REMARQUES DE BORDEAUX METROPOLE – SERVICE PLANIFICATION URBAINE	REPOSES DU MAÎTRE D'OUVRAGE
Remarques globales sur l'organisation et le contenu du dossier	
Lorsqu'il est fait référence à la planche de zonage concernée par la procédure, la nommer « plan de zonage n°37 » et non « Z37 » qui pourrait porter à confusion avec le zonage correspondant UPZ7.	Pour chaque énumération de la planche de zonage concernée par la procédure, le maître d'ouvrage a bien remplacé « Z37 » par « plan de zonage n° 37 ».
Harmoniser les fonds de plans (fonds de plan du PLU en vigueur et pas des versions antérieures) et les représentations entre les documents présentant les planches de zonages du PLU	Sur quelques plans, il y a effectivement eu une erreur de fond de plan issu de la 8 ^{ème} modification du PLUi et non du PLUi en vigueur. L'erreur a été corrigée. Il s'agit des fonds de plan de la figure 12 page 46 du rapport de présentation, du plan « <i>Création de servitudes de localisation (IGX1 et V.X2)</i> _ Source : Bordeaux Métropole 2021 » en page 112 et du plan de zonage en vigueur avant la mise en compatibilité en page 125 de l'étude d'impact.

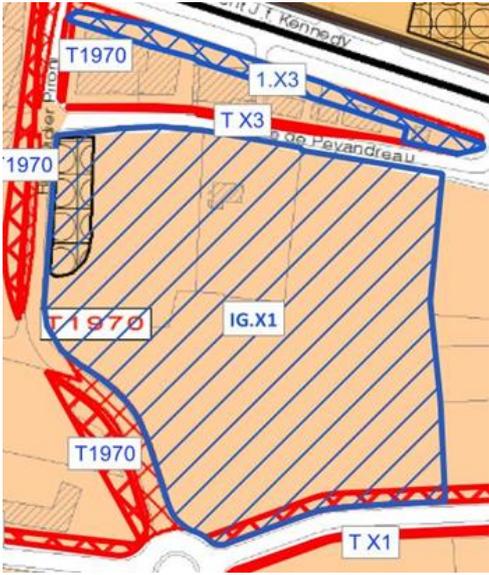
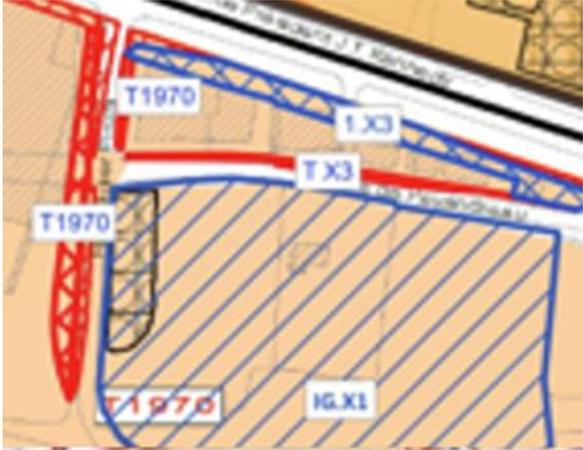
Remarques sur le rapport de présentation	
P22 : chapitre 3.4, 2 ^{ème} §. Plutôt mettre en avant l'intérêt général du projet	Au chapitre 3.4 2 ^{ème} §, l'intérêt général du projet a été réexpliqué.
P23 : dernière phrase du paragraphe 3.4 : préférer le terme « des évolutions » à « des modifications » pour éviter toute confusion avec la procédure de modification du PLU en cours	Le maître d'ouvrage n'a pas souhaité remplacer le terme « modifications » par celui d'« évolutions », car, réglementairement, il s'agit bien d'une modification du PLUi, et a indiqué : « L'ensemble des modifications apportées au PLU 3.1 en vigueur concernent le périmètre de projet et sont listées au sein de la partie II. Documents du PLU 3.1 nécessitant d'évoluer. »
P27 : Pour l'articulation avec le SCOT il faudrait peut-être mentionner le Document d'Aménagement Commercial (DAC) et ses objectifs afin de rappeler que l'UPZ7 de Mérignac soleil est une zone d'aménagement commercial (ZACom). Les dispositions du DAC, associées aux orientations du DOO permettent d'articuler les espaces commerciaux avec leur environnement, de prendre en compte la gestion des déplacements et d'impulser une	Le maître d'ouvrage a pris bonne note de la remarque et a complété le 5.1 comme suit (ajouts en gras) : Le projet développé à Mérignac Soleil s'inscrit dans les objectifs du Projet d'aménagement et de développement durables (PADD) du SCoT. A terme, il permet notamment de faire évoluer les pôles commerciaux en sites multifonctionnels tout en conservant une dominante commerciale. Le site de Mérignac Soleil fait partie des trois pôles régionaux commerciaux, le plus important avec

démarche de projet et de requalification sur ces périmètres.

Bordeaux Lac et Rives d'Arcins à Bègles-Villeneuve d'Ornon. Par conséquent, la zone UPZ7 couvrant Mérignac Soleil est une zone d'aménagement commerciale (ZACOM) du Document d'Orientations et d'Objectifs du SCOT. En ce sens, le SCOT propose de réorienter le développement commercial au service du territoire et de ses populations, dans une logique de proximité et de développement durable.

Le site de Mérignac, structuré autour de l'hypermarché, s'apparente à une enclave au milieu d'un tissu urbain et économique de plus en plus dense. (...) Il représente également l'espace de développement prioritaire du pôle commercial.

En complément des dispositions du DOO, le Document d'Aménagement Commercial (DAC) pose les conditions d'implantation des équipements commerciaux susceptibles d'avoir un impact sur l'organisation du territoire.

Ses dispositions associées aux orientations du DOO, permettent d'articuler les espaces commerciaux avec leur environnement, de prendre en compte la gestion des déplacements et d'impulser une démarche de projet et de requalification sur le secteur de projet.
